令和6年9月6日 風力部会資料

# (仮称) 三戸風力発電事業 環境影響評価方法書

## 補足説明資料

日本風力エネルギー株式会社

図 1 風力発電機の外形図（予定）

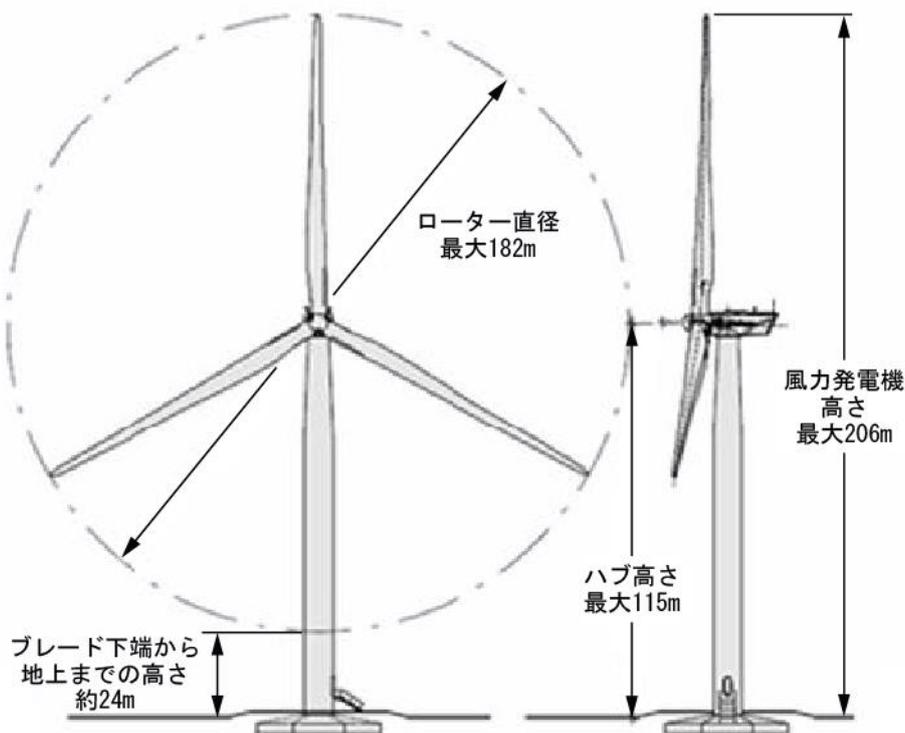
風車の外形図は、ローター直径とハブ高さの比が実機に近くなるように書いてください。この比が異なると風車に対する視覚的印象が大分異なります。

P. 10 の図 2. 2-2 風力発電機の外形図（予定）について、ローター直径とハブ高さの比を実機に合わせると図 1 のようになります。ここでは現段階で想定される最大の寸法でお示しましたが、準備書においては、実際に設置する風力発電機の寸法のものをお示いたします。

図 2(1) 対象事業実施区域の周囲における他事業

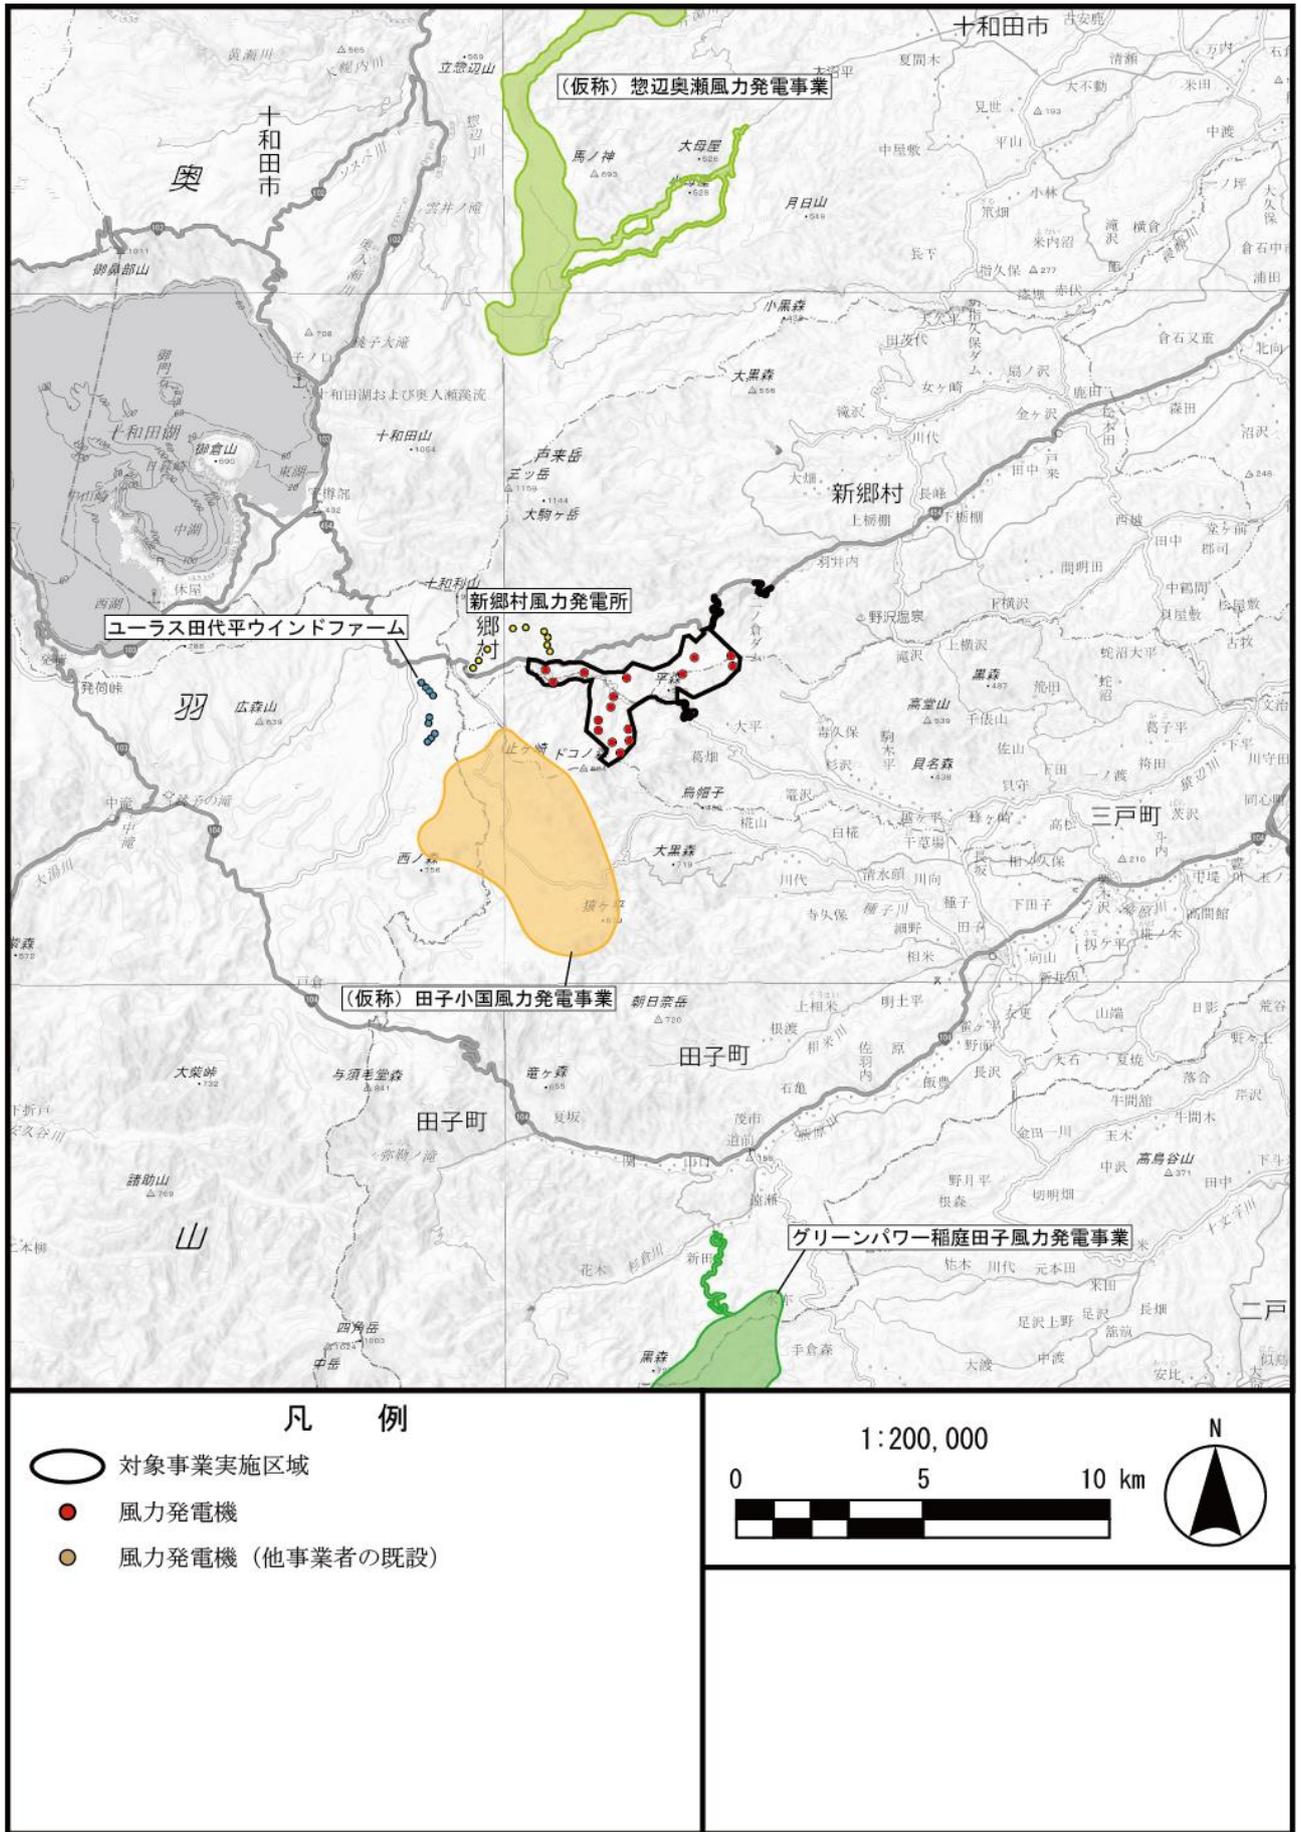
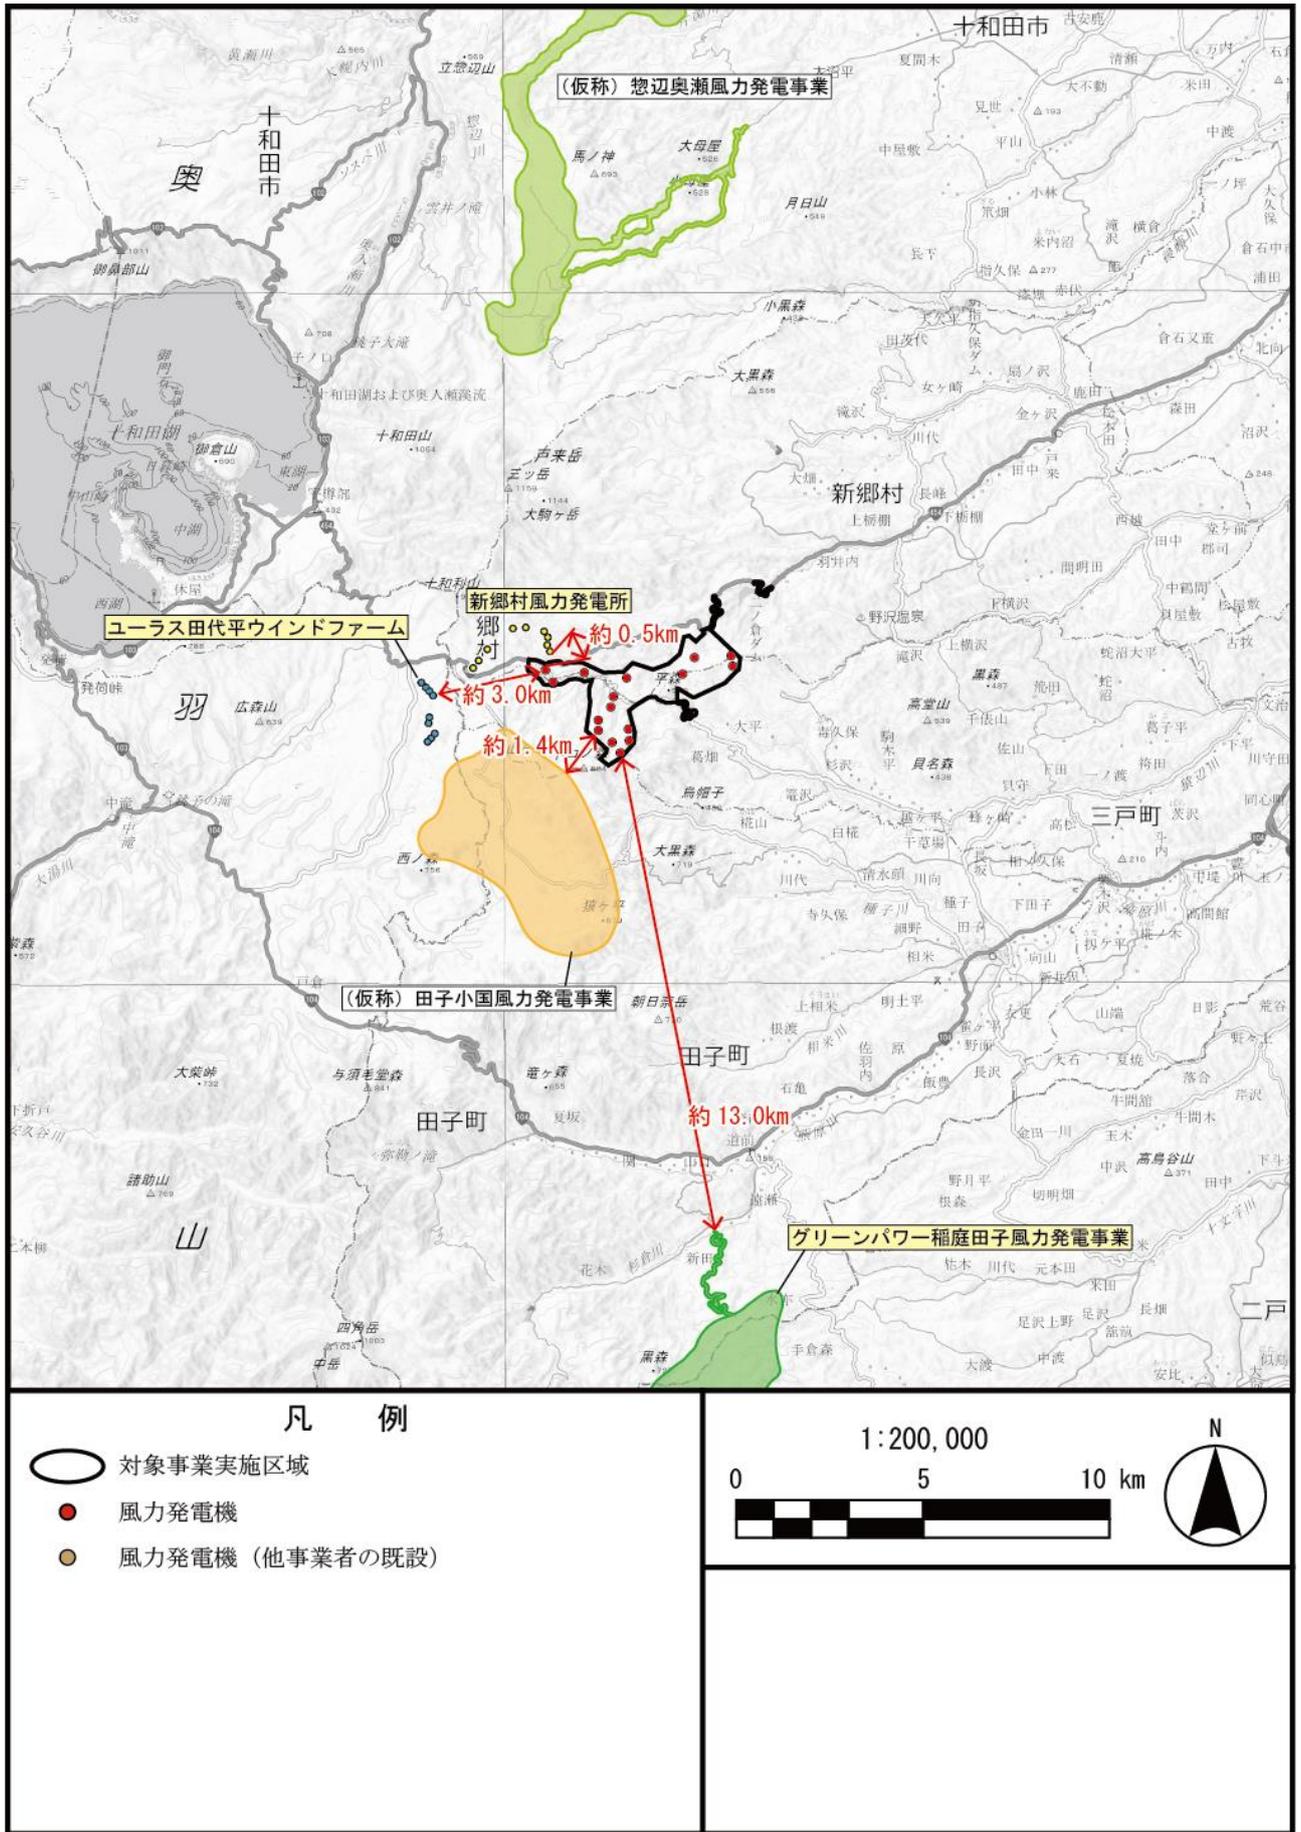
表 2.2-4 の風力発電事業と図 2.2-7(1)の風力発電事業が一致していないのではないのでしょうか。図にある（仮称）鹿角・田子風力発電構想が表には無いようです。

「図 2.2-7(1) 対象事業実施区域の周囲における他事業」にある「（仮称）鹿角・田子風力発電構想」が「表 2.2-4 対象事業実施区域の周囲における風力発電事業」にありません。

「（仮称）鹿角・田子風力発電構想」は分割のうえ、「（仮称）田子小国風力発電事業」に引き継がれたため「（仮称）鹿角・田子風力発電構想」を削除いたしました。表 2.2-4 は修正しましたが、図 2.2-7(1)の修正が漏れていました。

P. 19 の図 2.2-7(1)対象事業実施区域の周囲における他事業、P. 300 の図 6.1-1 周辺の風力発電事業との位置関係は、図 2(1)、図 2(2)のようになります。

「（仮称）鹿角・田子風力発電構想」は分割のうえ、「（仮称）田子小国風力発電事業」に引き継がれたため「（仮称）鹿角・田子風力発電構想」を削除いたしました。表 2.2-4 は修正しましたが、図 2.2-7(1)の修正が漏れていました。

P. 19 の図 2.2-7(1)対象事業実施区域の周囲における他事業、P. 300 の図 6.1-1 周辺の風力発電事業との位置関係は、図 2(1)、図 2(2)のようになります。

図 3 水質測定地点「戌橋」の位置

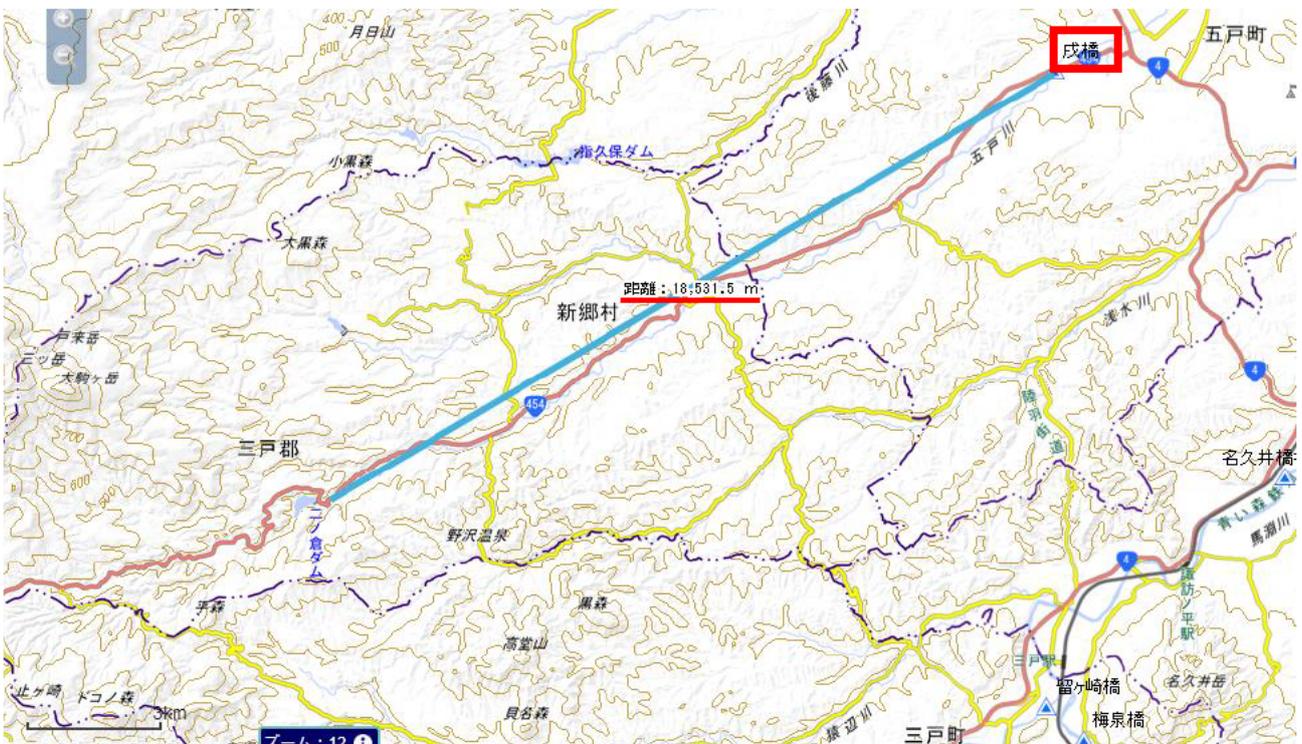
周辺の河川・湖沼の状況が整理されています。河川については、五戸川が A 類型（+生物 A 類型）に指定されていますので、事業実施区域の直近には測定点がないとしても、近くの測定点での結果を示していただくことは意味があるものと思います。

また、二の倉ダムはありますが、このダムの目的は何でしょうか（農業用？）。定期的な水質調査地点ではないとしても、何らかの水質調査データはないでしょうか？

五戸川上流の水質測定地点である「戌橋」は、図 3 のとおり、対象事業実施区域との離隔が 18km 以上あり対象事業実施区域の水質とは大きく異なると考えられることから、水質測定結果については示しておりません。

なお、二の倉ダムは、洪水調節を目的とした防災ダムとなっており、水質調査のデータは確認できておりません。

図 4 水質 8 の位置

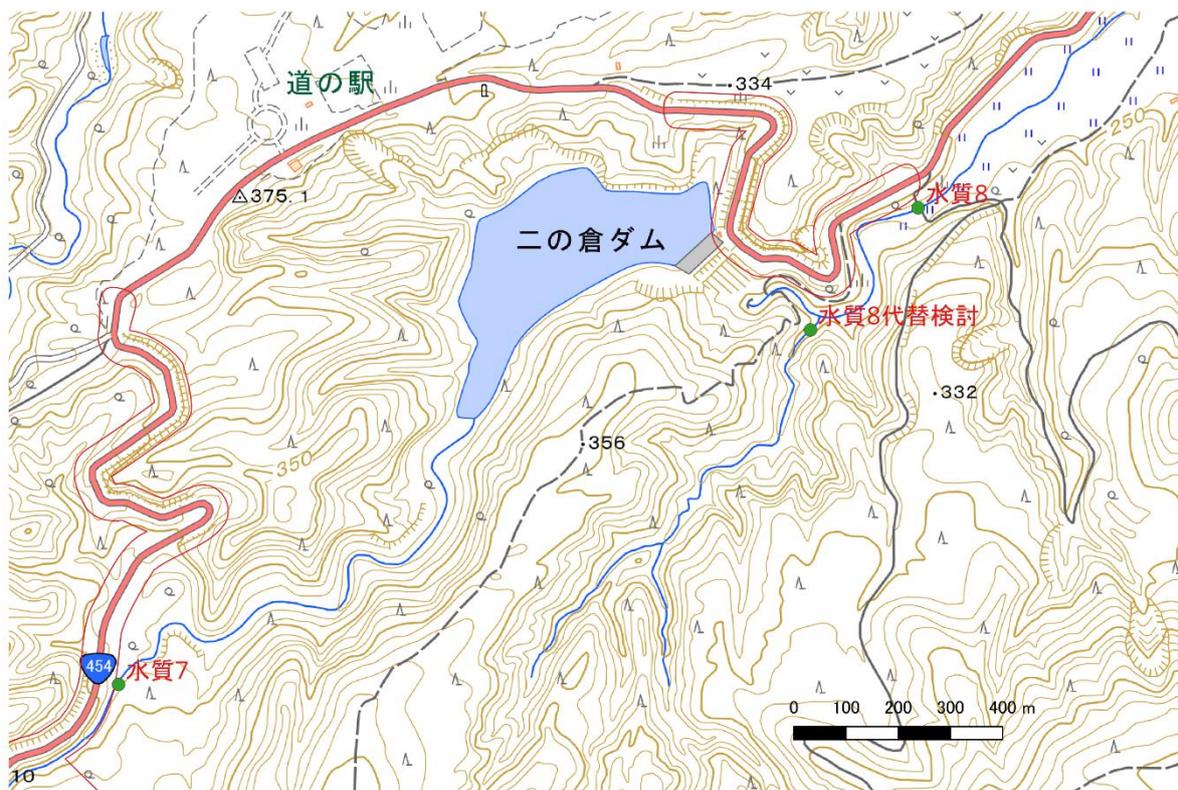
水環境の調査地点が示されていますが、水質 8 地点は二の倉ダムの下流側にあり、集水域上流の河川水がダム湖の存在によって変質を受けた後の調査地点になると思います。ダム湖よりも上流に調査地点を設けて影響予測をすべきではないでしょうか？

「水質 8」地点は、図 4 に示す位置を予定しています。降雨時にも安全に流量測定ができる橋のある地点としております。ご指摘のとおり、この地点は二の倉ダムを経由した水となるため望ましくありません。本来、「水質 8 代替検討」の地点が望ましいと考え、現地を確認いたしましたが、アクセス路がなく、また橋もないため降雨時に安全に流量測定ができない地点でした。やむなく、「水質 8」地点を設定しました。現地調査時には再度「水質 8 代替検討」地点へのアクセス路を確認しますが、アクセスができない場合は「水質 8」のままとします。

なお、二の倉ダムへの流入地点としては、「水質 7」地点を設定しております。

図 6 水質 1 の変更位置と追加する水質 9 の位置

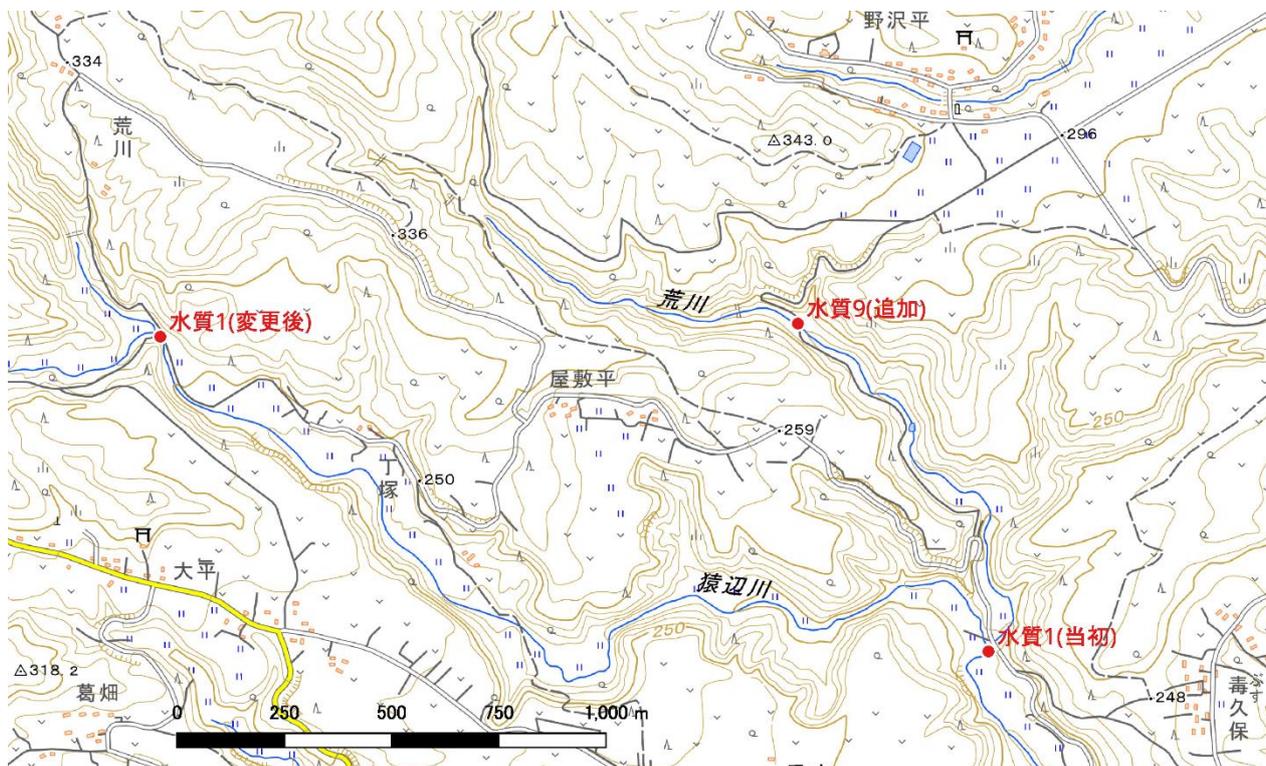
表 6. 2-1 (13) の設定根拠 (p. 314) では水質 1 の設定位置は荒川としてますが、図 6. 2-2 (1) (p. 315) の集水域の図からは猿辺川中流部 (荒川との合流点下流) のように見えます。水質 1 の測定位置の拡大図を示して下さい。

水質 1 の測定位置の拡大図は、図 5 のとおりです。

荒川と猿辺川の合流後になりますので、名称は猿辺川とすべきところ、表 6. 2-1 (13) で荒川と記載したのは誤記です。正しくは、猿辺川です。

なお、猿辺川と荒川の合流後の地点より、河川ごとに地点を設定した方が良いため、図 6 のとおり、水質 1 は猿辺川の上流地点に移動し、荒川の上流地点に新たに水質 9 を追加いたします。
